「ガラス固化体貯蔵建屋 B 棟」の設計変更概要

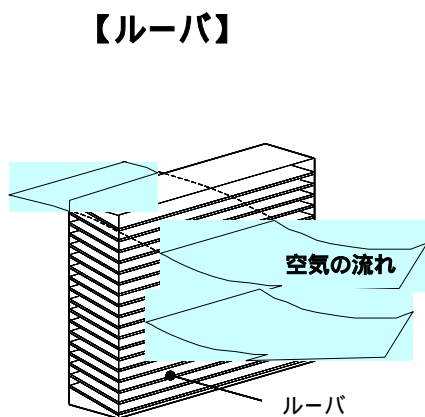
(1) 迷路板設置の取りやめおよび開口部の拡大

冷却空気に対する迷路板部の空気抵抗を減らすため、建物の健全性を考慮した上で、迷路板の設置を取りやめ、開口部を拡大する。

(2) ルーバ、迷路板及び整流板の設置

迷路板の設置を取りやめ、開口部を拡大することにより、しゃへい機能が低下するため、金属製ルーバや迷路板を新たに設置し、しゃへい機能の低下を補う。

また、圧力損失の低減のため、迷路板部に整流板を設置する。

【迷路板及び整流板】

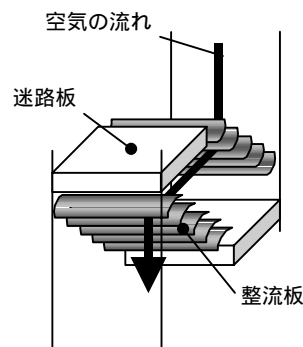
整流板：迷路板の間に設置し、冷却空気の流れの方向を整え、圧力損失を低減させる目的で設置する曲面の板。

【ガラス固化体貯蔵建屋 B 棟の設計変更概念図】

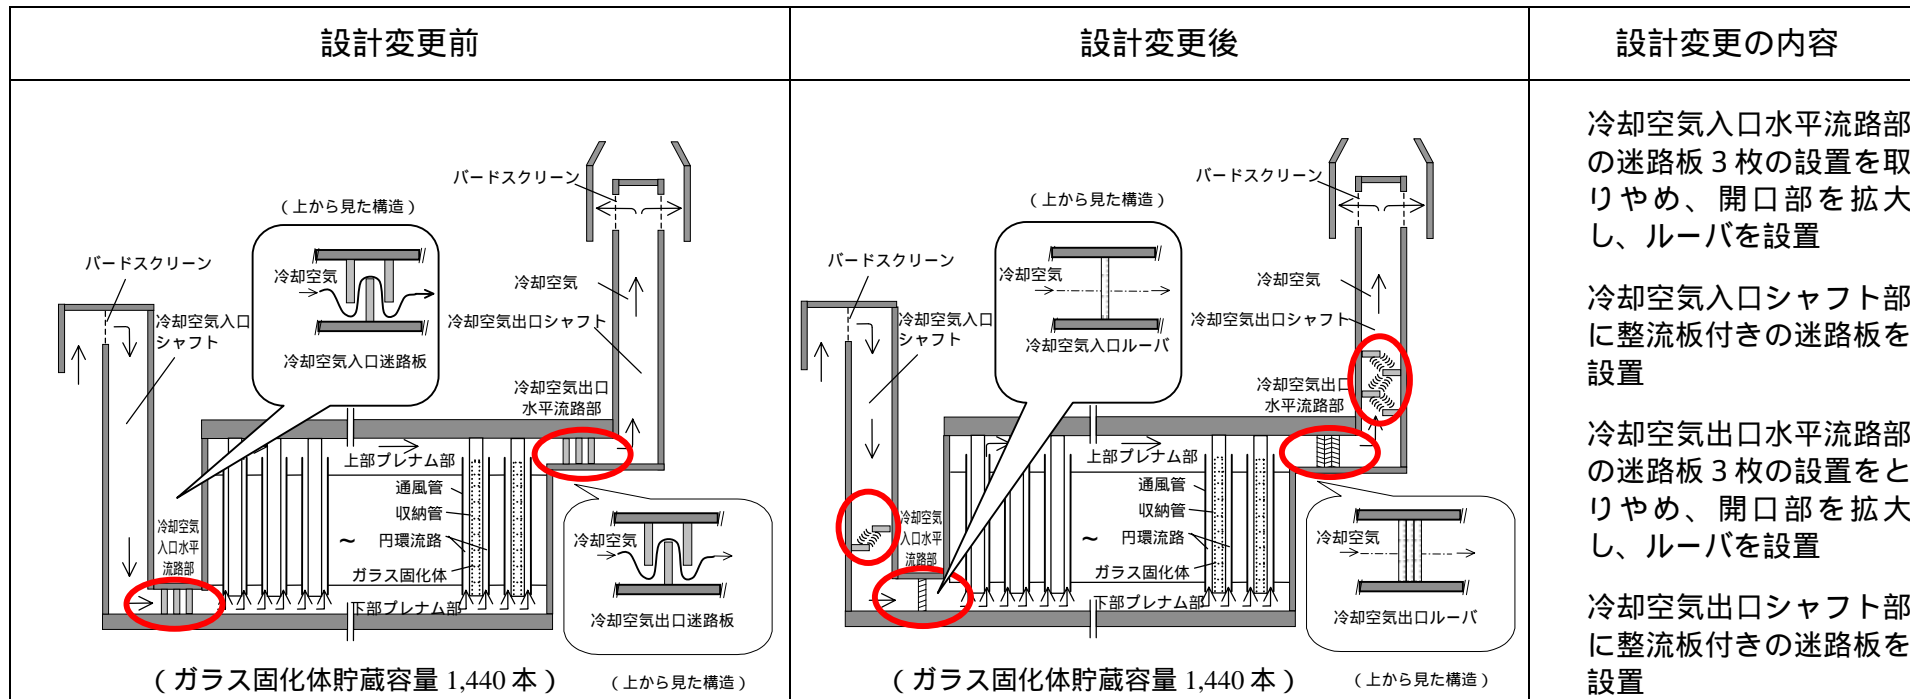
圧力損失について、一般式、解析コード、モックアップ試験 といった原理の異なる方法で得られた結果を比較し、妥当性を確認した。

設工認記載値	
	設計変更前	設計変更後
ガラス固化体中心温度	約 4 1 0 (5 0 0)	約 4 1 0
コンクリート温度	6 5 以下 (9 1)	6 5 以下
